URZĄD MIASTA STOŁECZNEGO WARSZAWY

Biuro Drogownictwa i Komunikacji

BD-IR-IO-OR.7226.49.2017.PBU (2.PBU)

W odpowiedzi na powyższe pismo przesyłam swoją opinię do wymienionych propozycji do budżetu partycypacyjnego 2018:

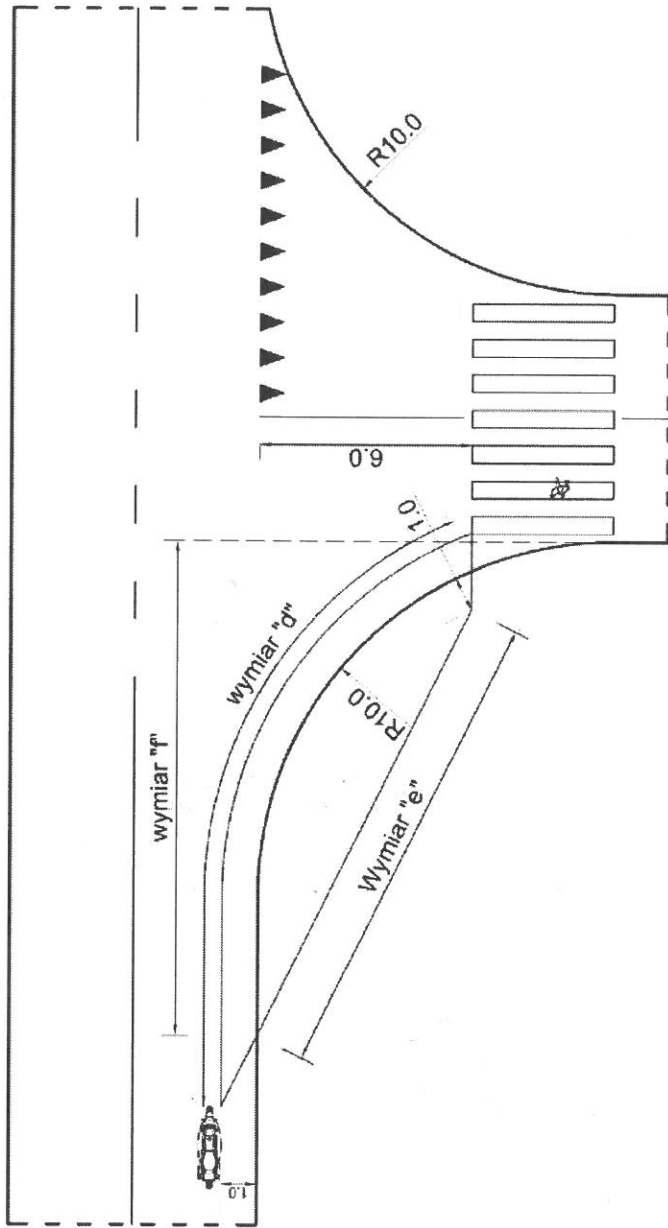
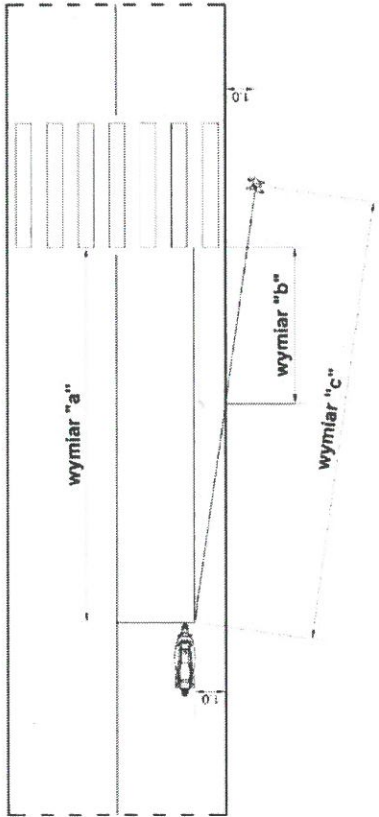
- Wraz z wyznaczeniem wnioskowanego przejścia dla pieszych należy fizycznie wyeliminować możliwość parkowania pojazdów w odległości min. 10m (likwidacja istniejącej zatoki postojowej oraz zawężenie przekroju jezdni przed przejściem) i przy zachowaniu trójkąta widoczności zgodnego z załączonym przy piśmie rysunkiem.
- Chodnik i przejście dla pieszych na progu zwalniającym musi być w jednym poziomie. Bez przecinających próg ścieków przykrawężnikowych (może być konieczna przebudowa odwodnienia).
- W wyznaczonych zgodnie z załączonymi rysunkami polach widoczności należy usunąć wszelkie obiekty oraz krzewy ograniczające widoczność
- W projekcie należy uwzględnić konieczność prawidłowego oznakowania przejścia w tym zastosowania znaków A-16

- Wraz wyznaczeniem wnioskowanego przejścia dla pieszych należy fizycznie wyeliminować możliwość parkowania pojazdów w odległości min. 10m (likwidacja istniejącej zatoki postojowej oraz zawężenie przekroju jezdni przed przejściem) i przy zachowaniu trójkąta widoczności zgodnego z załączonym przy piśmie rysunkiem.
- W wyznaczonych zgodnie z załączonymi rysunkami polach widoczności należy usunąć wszelkie obiekty ograniczające widoczność
- W projekcie należy uwzględnić konieczność prawidłowego oznakowania przejścia w tym zastosowania znaków A-16
- Należy zmienić opis tego punktu projektu. Zwrot „na wysokości przystanku autobusowego Beldan 03” może sugerować, że autor ma na myśli przejście przez Al. Lotników

wyeliminować możliwość parkowania pojazdów w odległości min. 10m (likwidacja istniejących miejsc postojowych oraz zawężenie przekroju jezdni przed przejściem) i przy zachowaniu trójkąta widoczności zgodnego z załączonym przy piśmie rysunkiem.

- W wyznaczonych zgodnie z załączonymi rysunkami polach widoczności należy usunąć wszelkie obiekty ograniczające widoczność
- W projekcie należy uwzględnić konieczność prawidłowego oznakowania przejścia w tym zastosowania znaków A-16
- Wyznaczenie przejścia we wskazanym miejscu spowoduje likwidację istniejącego progu zwalniającego – sugerujemy wykonanie przejścia wyniesionego
- W przypadku wykonania przejścia wyniesionego chodnik i przejście dla pieszych na progu zwalniającym musi być w jednym poziomie. Bez przecinających próg ścieków przykrawężnikowych (może być konieczna przebudowa odwodnienia).

- Należy sprawdzić trójkąty widoczności w rejonie przejścia dla pieszych zgodnie z załączonymi do pisma rysunkami
